**AVIS RELATIF À LA PROTECTION
CONTRE LES EVENTUELS EFFETS NOCIFS ET NUISANCES
PROVOQUÉS PAR LES RAYONNEMENTS NON IONISANTS
GÉNÉRÉS PAR DES ANTENNES ÉMETTRICES STATIONNAIRES
Commune : JEMEPPE-SUR-SAMBRE - Exploitant : TELENET GROUP
Référence exploitant : NR1014O**

Rapport n° 3802 / 2024

Adresse	Route de Saint-Martin 5190 JEMEPPE-SUR-SAMBRE (Jemeppe-sur-Sambre)
Coordonnées Lambert belge 72	171182E 131611N
Type d'implantation	Pylône HT
Exploitant	TELENET GROUP
Réf. du site de l'exploitant	NR1014O

Figure 1 : Vue en plan des lieux de séjour et des points de contrôle

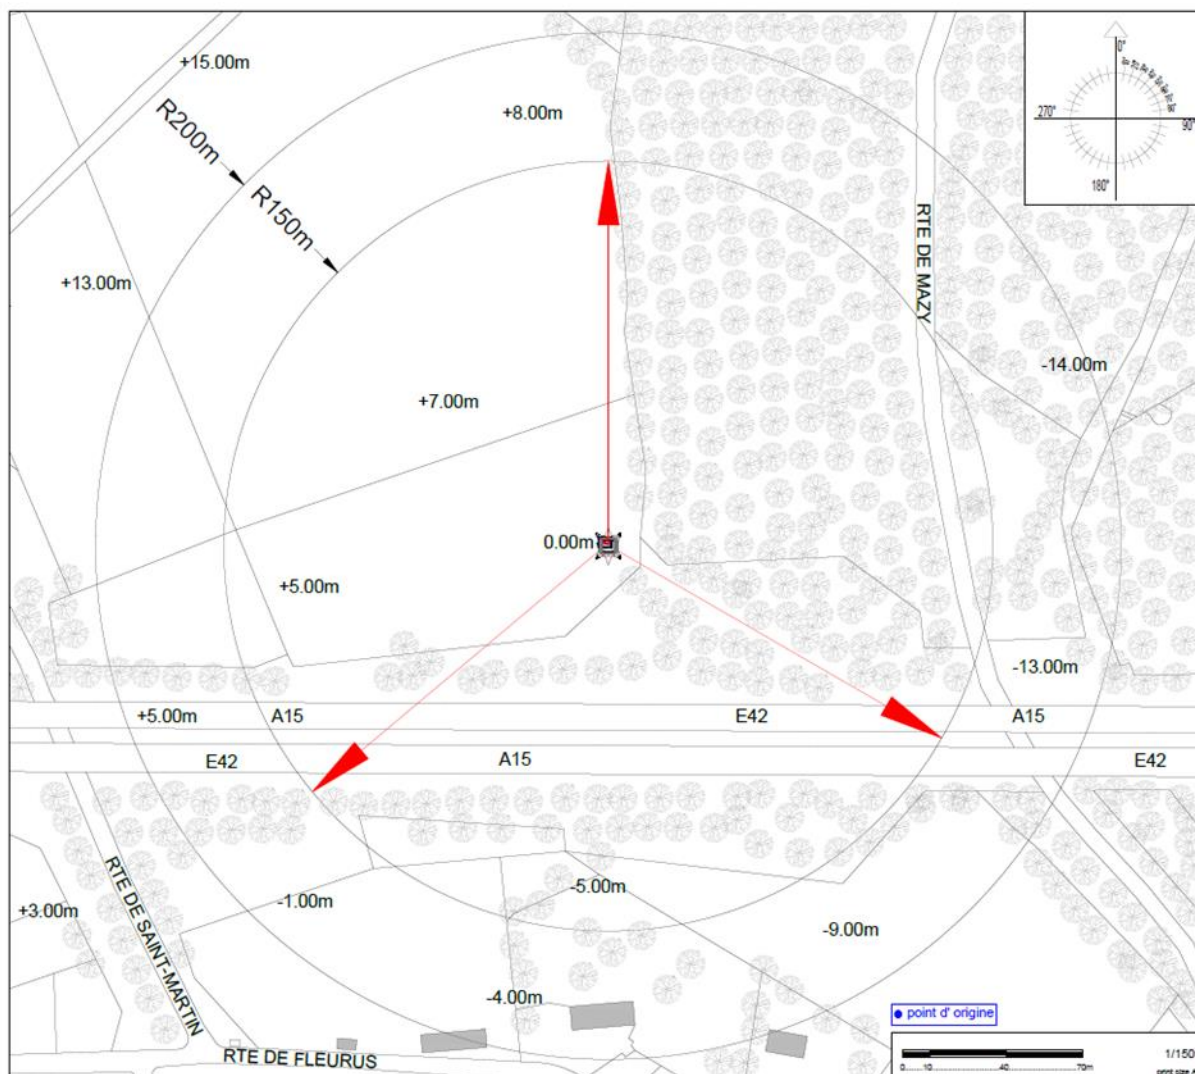
En ce qui concerne les antennes de l'installation mentionnées dans le tableau 1, la distance maximale à laquelle la limite pourrait être atteinte, à l'extérieur, est égale à 94,5 m. S'il n'y a pas de LS à une distance inférieure, les antennes respectent forcément la limite d'immission.

Dans le cas des LS situés à l'intérieur des bâtiments, une atténuation d'obstacle est prise en compte et il en résulte que la distance maximale à laquelle la limite pourrait être atteinte se réduit à 66,9 m.

Figure 2 : Vue en plan des installations d'antennes dans un rayon de 300 mètres autour de l'installation faisant l'objet de la demande d'avis

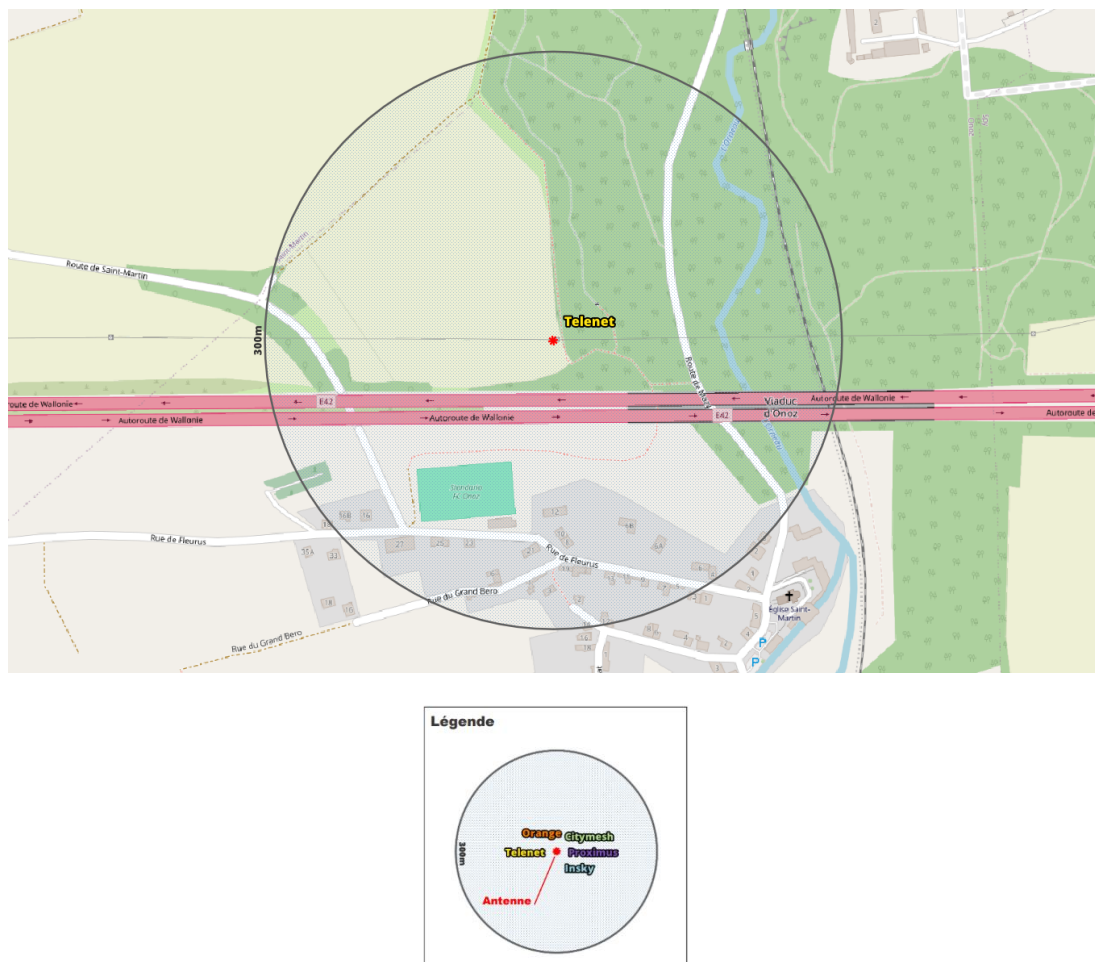
- a) il y a au plus 4 installations d'antennes émettrices stationnaires présentes dans la zone d'évaluation de 300 mètres de rayon représentée dans la figure 2, y inclus l'installation référencée dans le paragraphe 2 : la limite cumulative définie à l'article 4, §2 du décret est nécessairement respectée dans les lieux de séjour à l'intérieur de la zone d'évaluation de 300 mètres de rayon ;

- b) il y a exactement 5 installations d'antennes émettrices stationnaires présentes dans la zone d'évaluation de 300 mètres de rayon représentée dans la figure 2, y inclus l'installation référencée dans le paragraphe 2 et il existe, pour 3 ou 4 de ces installations, un avis attestant le respect de la limite abrogée de 3 V/m : la limite cumulative définie à l'article 4, §2 du décret est nécessairement respectée dans les lieux de séjour à l'intérieur de la zone d'évaluation de 300 mètres de rayon ;

- c) dans tous les autres cas, il a été vérifié que la limite cumulative définie à l'article 4, §2 du décret n'est pas dépassée dans les lieux de séjour sur base du nombre d'installations localisées dans la zone d'évaluation de 300 mètres de rayon représentée dans la figure 2, de leur localisation ainsi que des données inscrites dans la figure 1 et au paragraphe 4 du présent avis et dans les avis attestant le respect de la limite par installation ou de la limite abrogée de 3 V/m relatifs aux autres installations reprises dans la figure 2.

Compte tenu des considérations ci-dessus, il apparaît que l'intensité du rayonnement électromagnétique généré, dans les lieux de séjour situés dans un rayon de 300 mètres autour de l'installation référencée dans le paragraphe 2, par l'ensemble des antennes émettrices stationnaires de l'ensemble des exploitants du même site d'antennes émettrices stationnaires respecte la limite fixée à l'article 4, § 2 du décret.
